改善箇所説明図

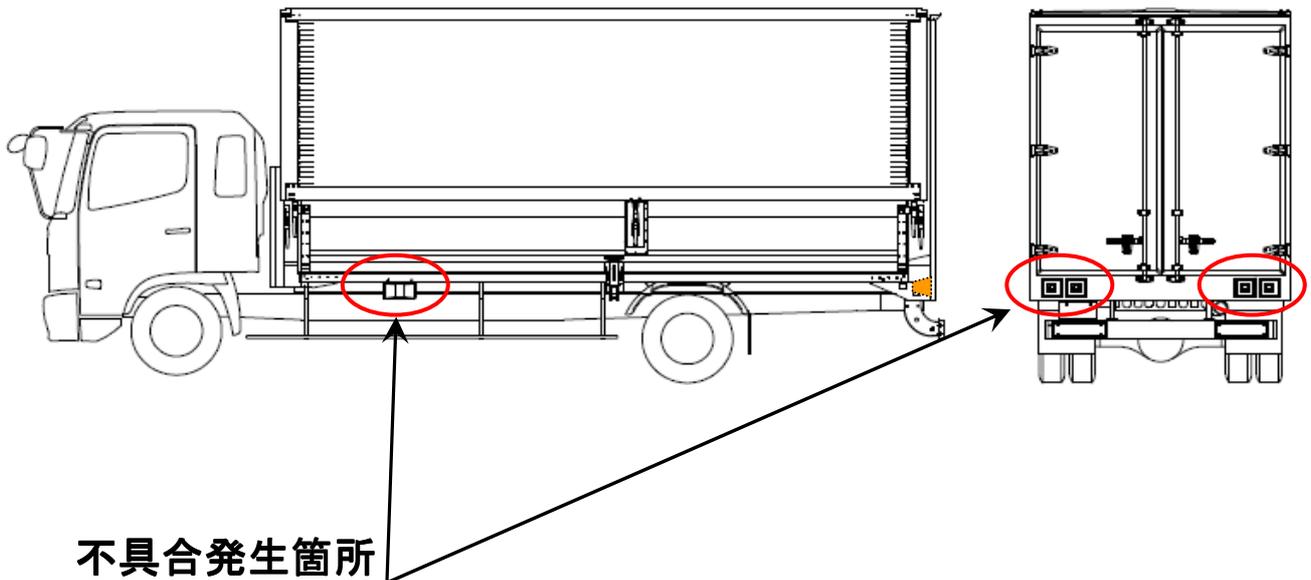
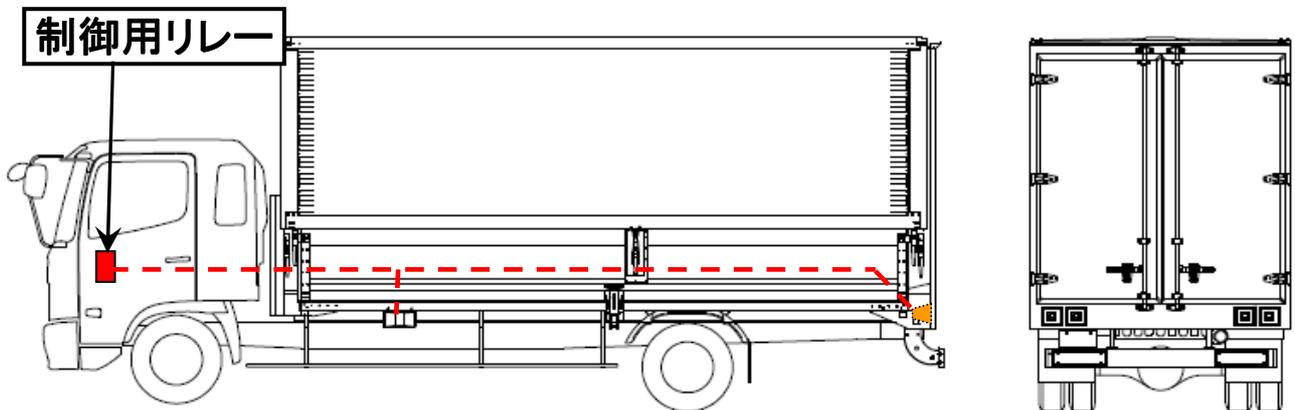
自動車の前面または後面に備える方向指示器が故障した場合に、運転者席の作動状態表示装置が作動しない。

改善の内容

全車両、方向指示器の制御用リレーを適切な閾値のものに交換、又は追加で取付ける。
